**RESTYLING E AMPLIAMENTO
CENTRO COMMERCIALE
CARREFOUR DI THIENE**

VALUTAZIONE IMPATTO AMBIENTALE (VIA)

**RELAZIONE ANALISI SMALTIMENTO
ACQUE METEORICHE**

Adr003

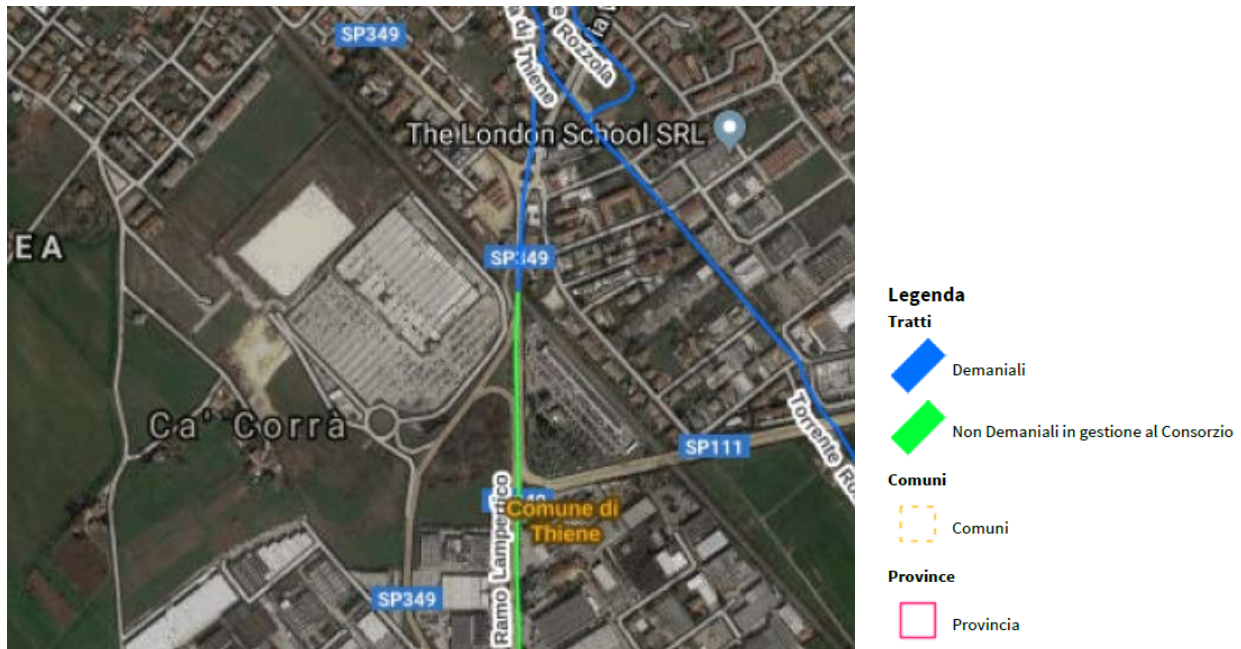
La richiesta di immissione in corso d'acqua superficiale è stata comunque preliminarmente presa in considerazione, rapportandosi con l'ente, Consorzio Alta Pianura Veneta, che gestisce la rete idrografica del sito. Il riscontro dell'ente porta all'individuazione del canale denominato Ramo Lampertico che nel tratto confinante con il Centro Commerciale risulta tombato, come riportato nell'immagine seguente:

In particolare il tratto in questione è di proprietà non Demaniale ed è dato in sola gestione per la manutenzione al Consorzio Alta Pianura Veneta. Già da qui è riscontrabile la difficoltà di un collegamento con la rete del Ramo Lampertico, la cui concessione deve sottostare al parere di Privati.

Anche scegliendo di collegarsi al tratto di proprietà Demaniale, in azzurro sull'immagine, si incorre nello stesso problema legato all'attraversamento di diverse proprietà private.
